Projet de modernisation ferroviaire du Val d'Orge (Nœud ferroviaire de Brétigny)

AVIS DE L'ASSOCIATION POUR LA DEFENSE DE L'ENVIRONNEMENT ET LA MAITRISE DEL'URBANISATION A BRETIGNY (ADEMUB)

La suppression du PN 23

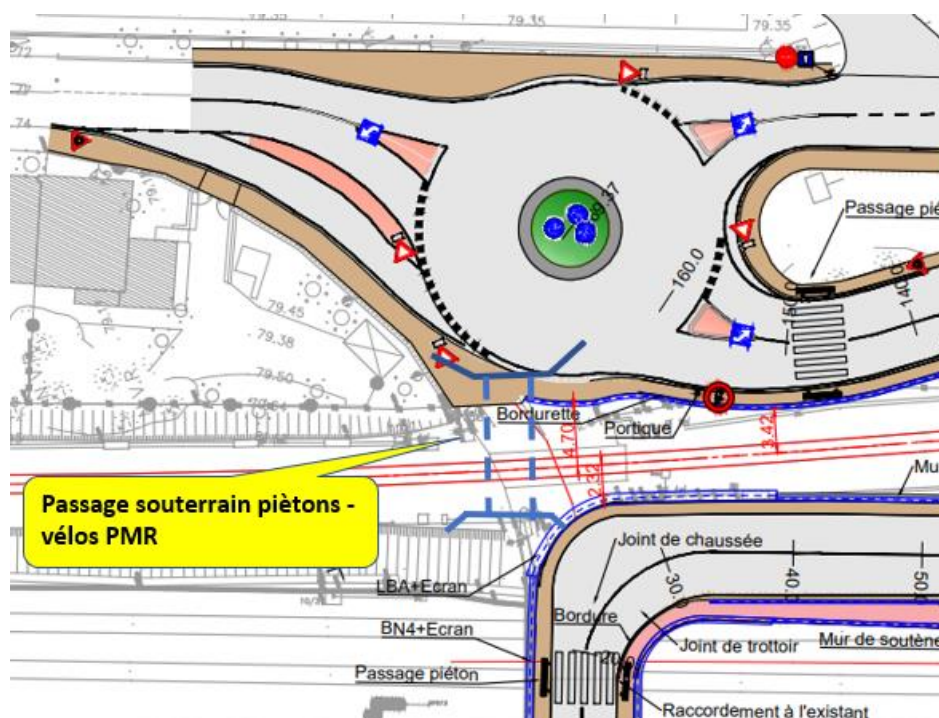
Le projet alternatif au PN23 se présente sous la forme d'une boucle routière de 160 m, sinueuse et en forte pente, qui longe d'abord la voie à l'Ouest pour, après passage sous le saut de mouton, rejoindre à l'Est un giratoire la reliant aux rues Leblanc et Rongière. Cette route est ouverte à la fois aux véhicules automobiles (au tonnage limité) et aux modes actifs (cycles et piétons). Les cotes seront grosso modo les mêmes que celles du pont d'Essonville. Pour répondre aux exigences en matière de confort et de sécurité des circulations des PMR et des fauteuils roulants, les normes en vigueur seront respectées comme cela est indiqué dans le dossier de concertation.

Néanmoins, cet aménagement comporte plusieurs inconvénients :

- Il comprend un trottoir unique, certes avec élargissement de la partie centrale de la boucle pour permettre le croisement des fauteuils roulants et des poussettes, mais contraint les piétons à une traversée supplémentaire en deux endroits.

- Il rallonge l'itinéraire de 140m pour les piétons souhaitant rejoindre la rue Jean Rongière à partir du pont d'Essonville.

- Les cyclistes emprunteront la chaussée à double voie en même temps que les véhicules automobiles, avec ligne blanche continue, ce qui représente pour eux a priori une sécurité. Mais ils risquent d'être victimes de tentatives intempestives de dépassement des automobilistes, car ils seront amenés à deux reprises à rouler sur une pente de 8%.

- Aussi, pour assurer aux cyclistes une meilleure sécurité, des mesures strictes d'apaisement de la circulation limitant la vitesse à 30, voire 20 km/h devront être appliquées. De même qu'un marquage réglementaire au sol par pictogrammes et doubles chevrons au milieu de chacune des deux voies.
